บันทึกเพิ่มเติมต่อท้ายสัญญาก่อสร้าง
สัญญาเลขที่ ๓๒/๒๕๖๘ ลงวันที่ ๒๓ ธันวาคม ๒๕๖๗
(ฉบับแก้ไขเพิ่มเติม ครั้งที่ ๑)

ตามที่สำนักงาน ป.ป.ช. ได้ทำสัญญาจ้างก่อสร้างปรับปรุงอาคาร ๔ ชั้น ๑ สำนักงาน ป.ป.ช. ตำบลท่าทราย อำเภอเมืองนนทบุรี จังหวัดนนทบุรี กับ บริษัท พิชญนนท์ จำกัด เป็นเงินทั้งสิ้น ๘,๔๐๐,๐๐๐.๐๐ บาท (แปดล้านบาทถ้วน) รายละเอียดและเงื่อนไขตามสัญญาจ้างก่อสร้าง เลขที่ ๓๒/๒๕๖๘ ลงวันที่ ๒๓ ธันวาคม ๒๕๖๗ นั้น

เนื่องจากการดำเนินการจ้างก่อสร้างปรับปรุงอาคาร ๔ ชั้น ๑ สำนักงาน ป.ป.ช. ตำบลท่าทราย อำเภอเมืองนนทบุรี จังหวัดนนทบุรี มีความจำเป็นต้องแก้ไขเปลี่ยนแปลงรายละเอียดในสัญญาจ้าง เพื่อให้มีความเหมาะสม สอดคล้องกับข้อเท็จจริงของวัสดุที่มีจำหน่ายในท้องตลาด เหมาะสมกับสภาพพื้นที่ หน่วยงาน และเป็นไปตามหลักวิศวกรรมที่ดี โดยผู้รับจ้างไม่คิดค่าใช้จ่ายในการดำเนินการเพิ่มเติม

ระดับฝ้าเพดาน
 OFFICE LOUNGE
 EL.+3.50

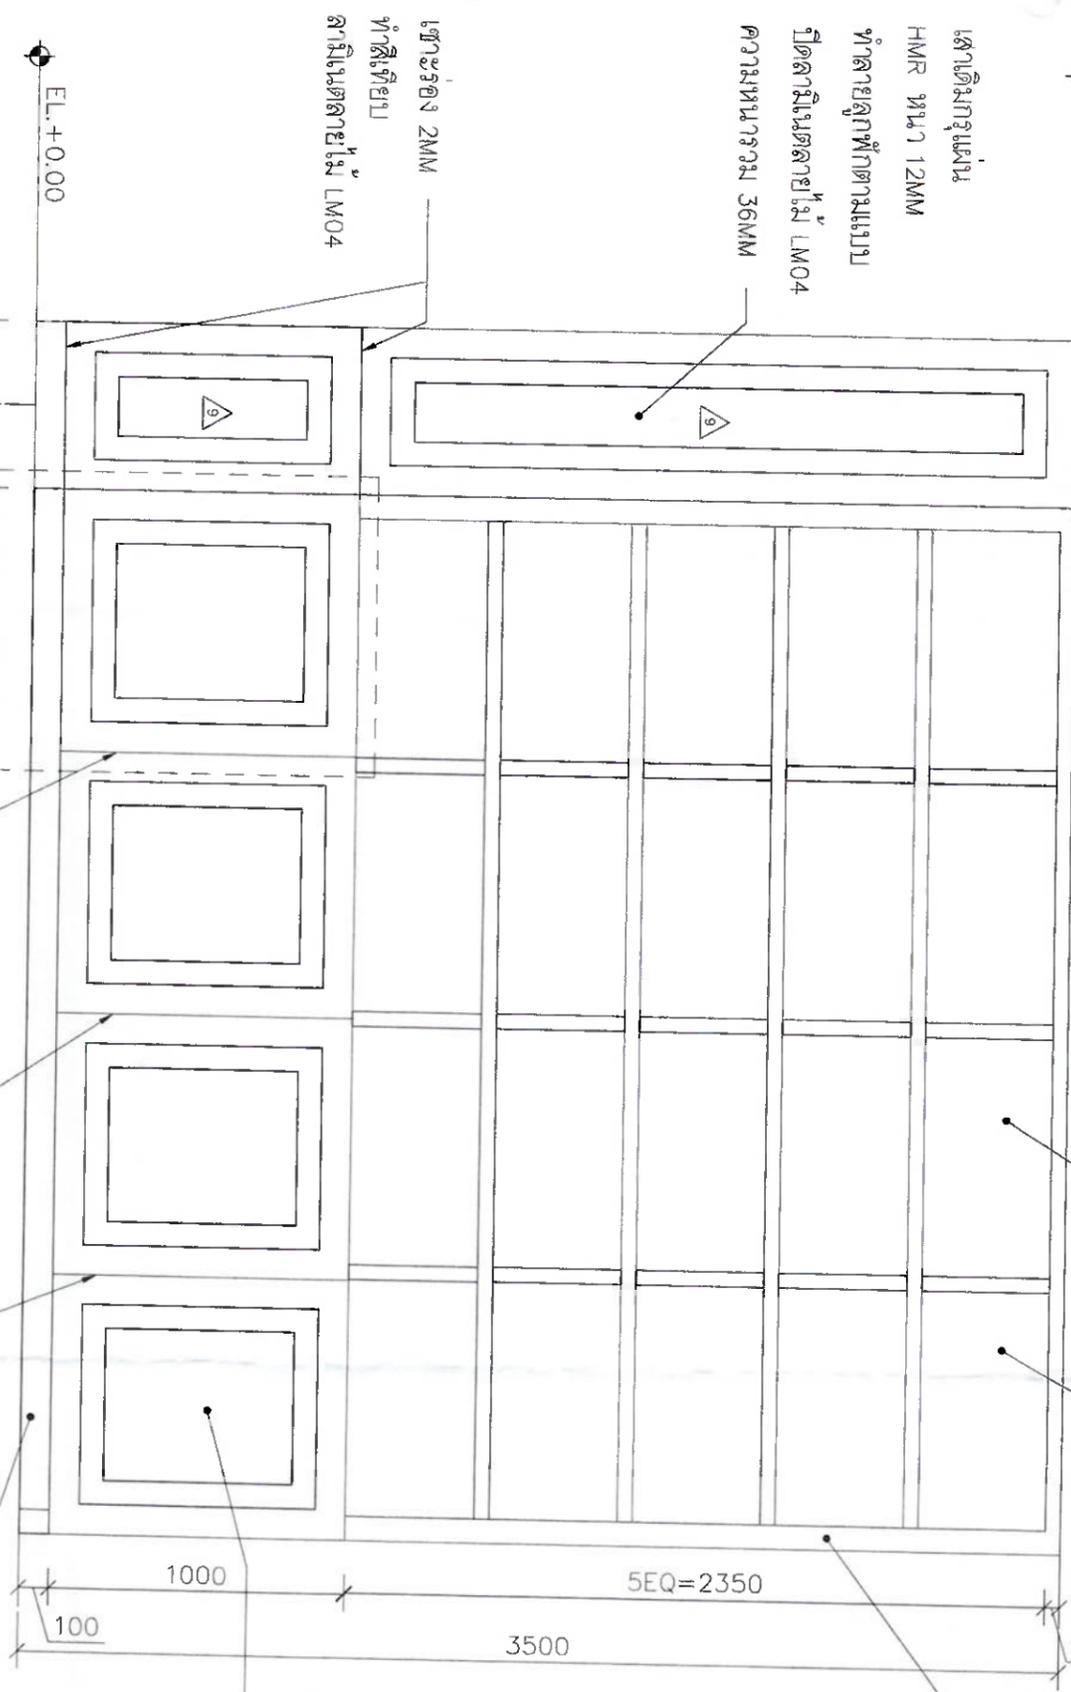
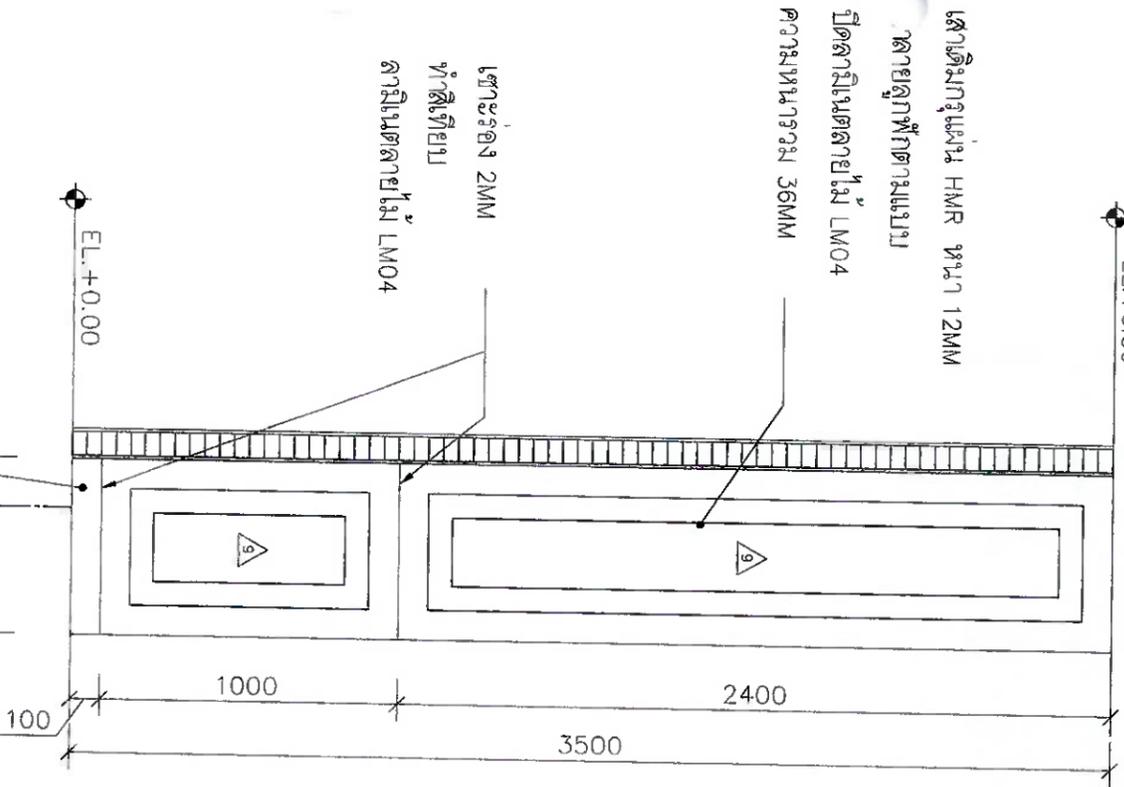
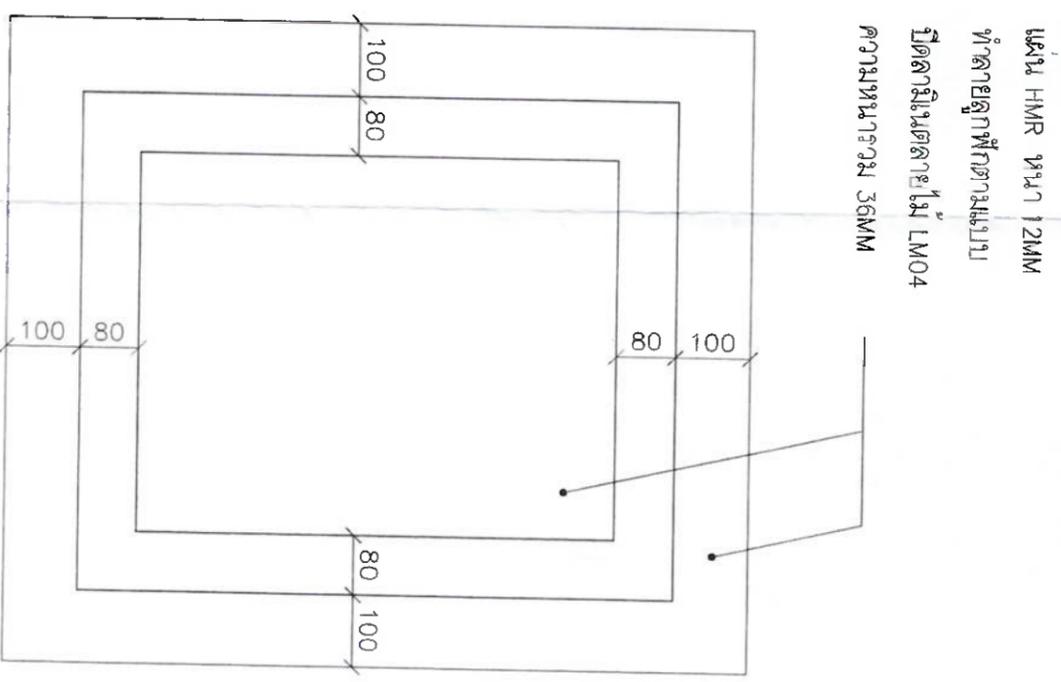
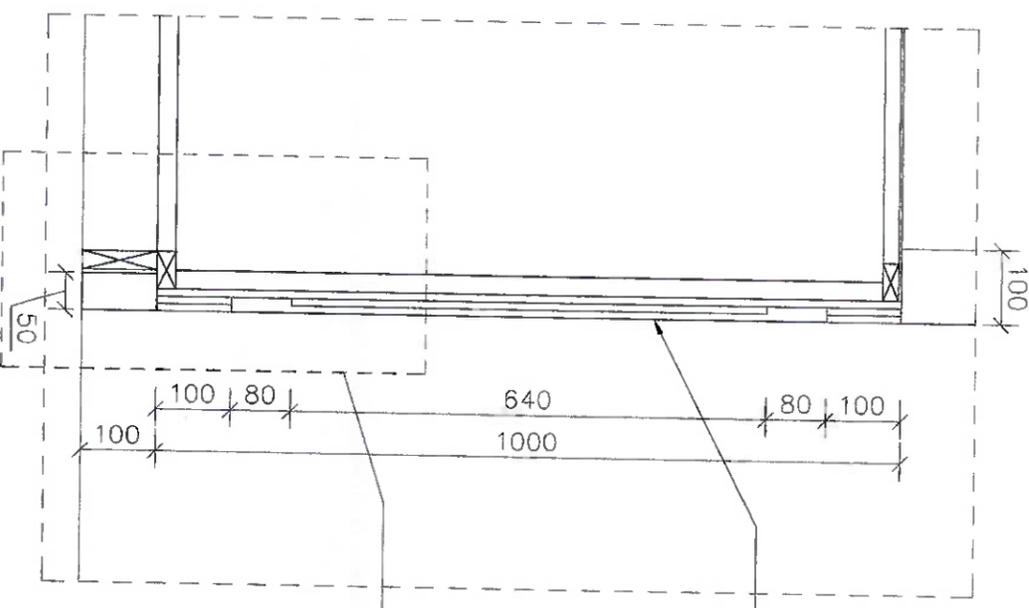
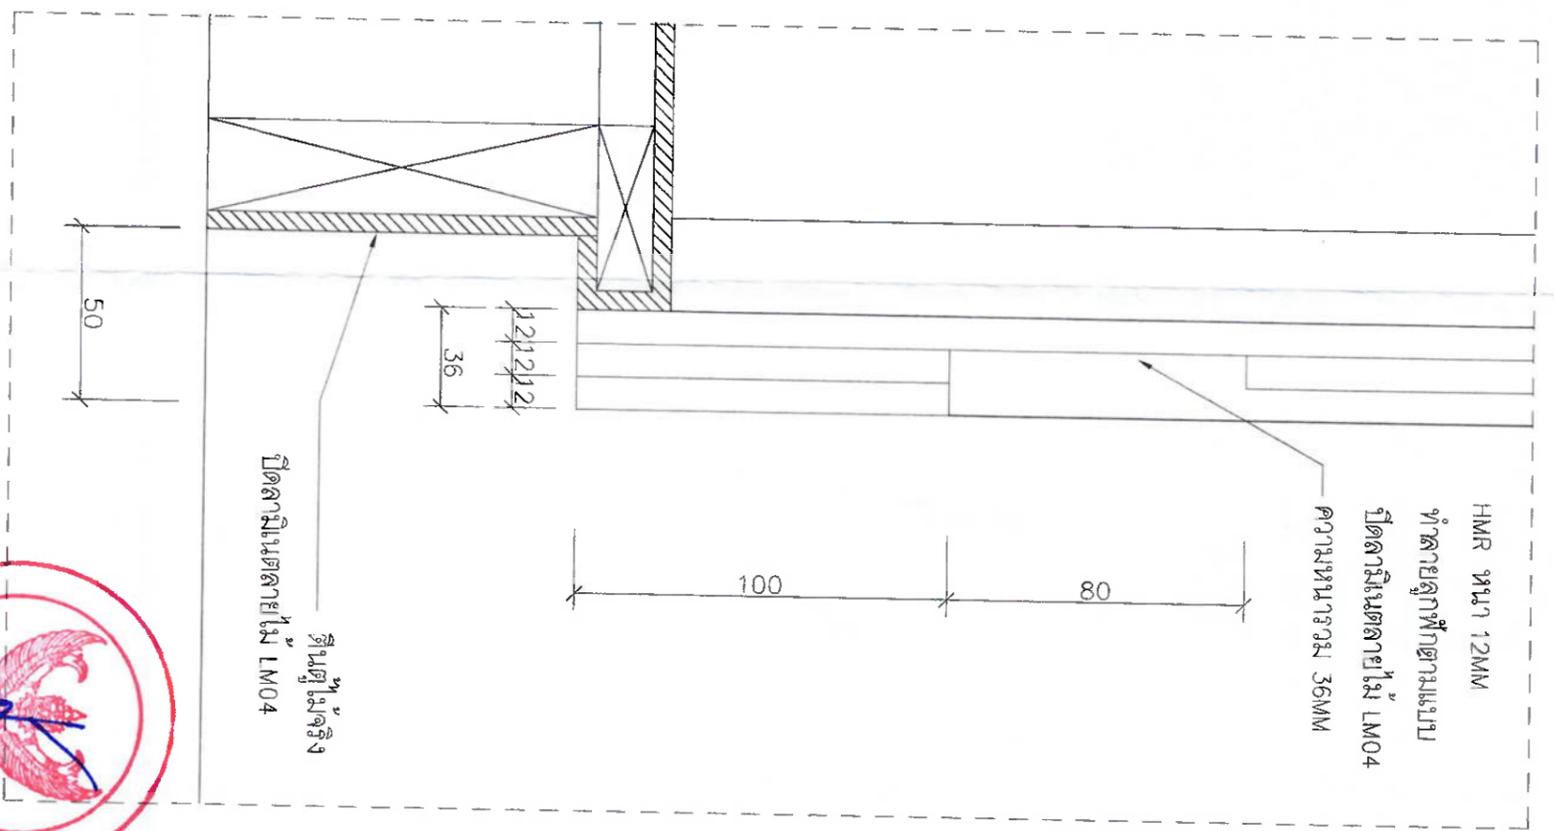
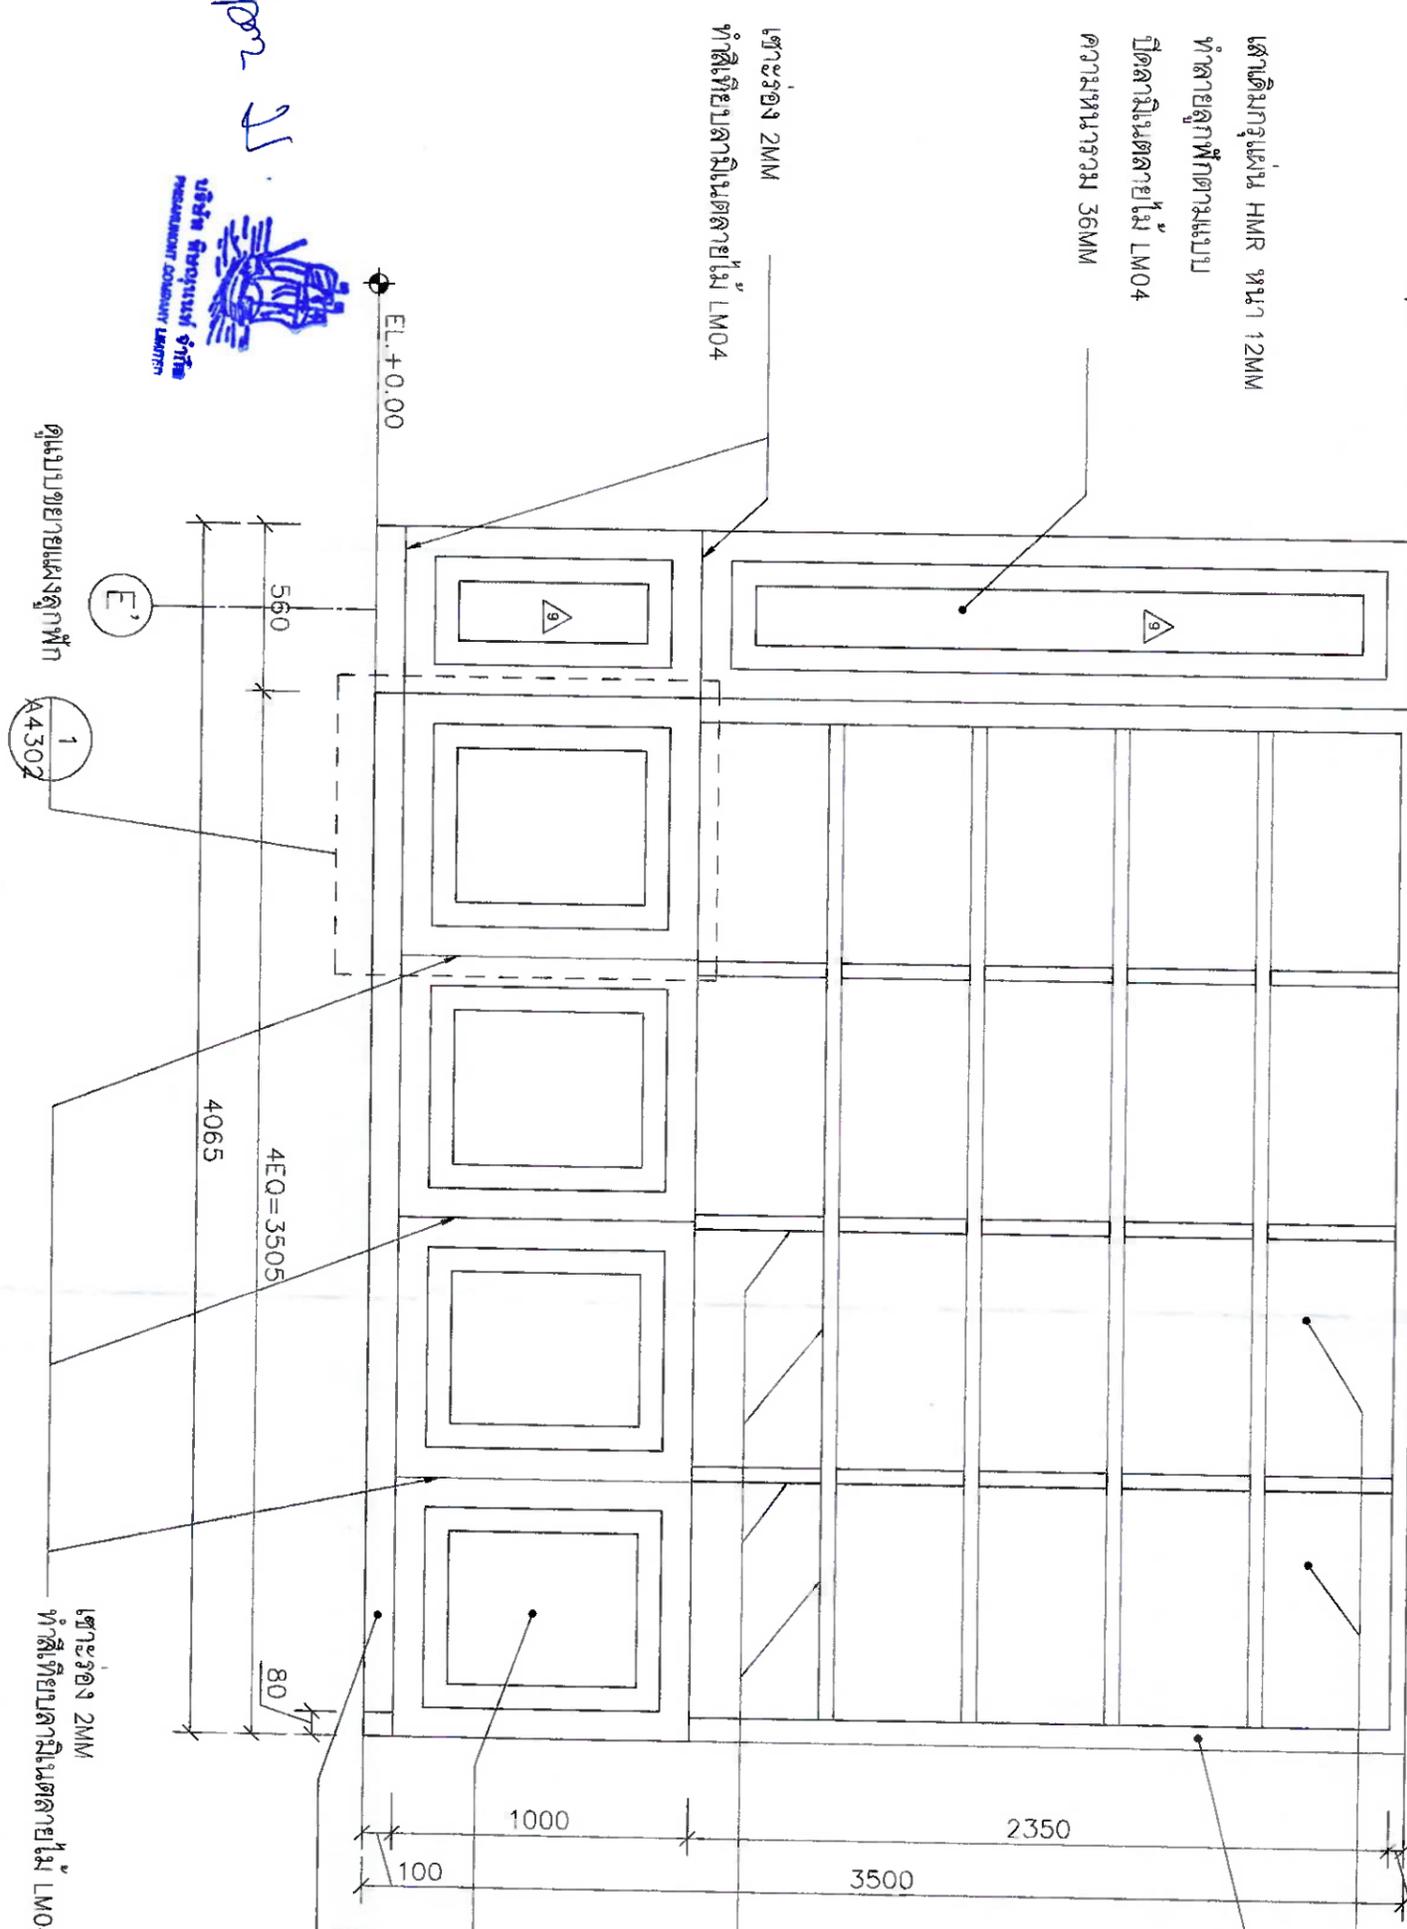
บริษัท พิษณุพนธ์ จำกัด ได้มีหนังสือที่ PSN ๔๖/๒๕๖๘ (Rev.๑) ลงวันที่ ๒๖ พฤษภาคม ๒๕๖๘ เรื่อง ขอนำส่ง Shopdrawing งานผนังไม้กรุลามิเนต และเคาน์เตอร์ Built - in ผู้ควบคุมงานได้ตรวจสอบแล้ว Shop Drawing งานผนังไม้กรุลามิเนต และเคาน์เตอร์ Built - in ที่ผู้รับจ้างเสนอ ได้ปรับขนาดความหนาไม้ HMR จาก ๑๐ มม. ซึ่งไม่มีขายตามท้องตลาด เป็นขนาดความหนา ๑๒ มม. ทำให้ความหนาผนัง HMR รวมตามแบบเพิ่มจาก ๓๐ มม. เป็น ๓๖ มม. สอดคล้องกับขนาดไม้ HMR ความหนา ๑๒ มม. ที่ได้ขออนุมัติใช้งาน เห็นควรอนุมัติให้ใช้ในโครงการได้
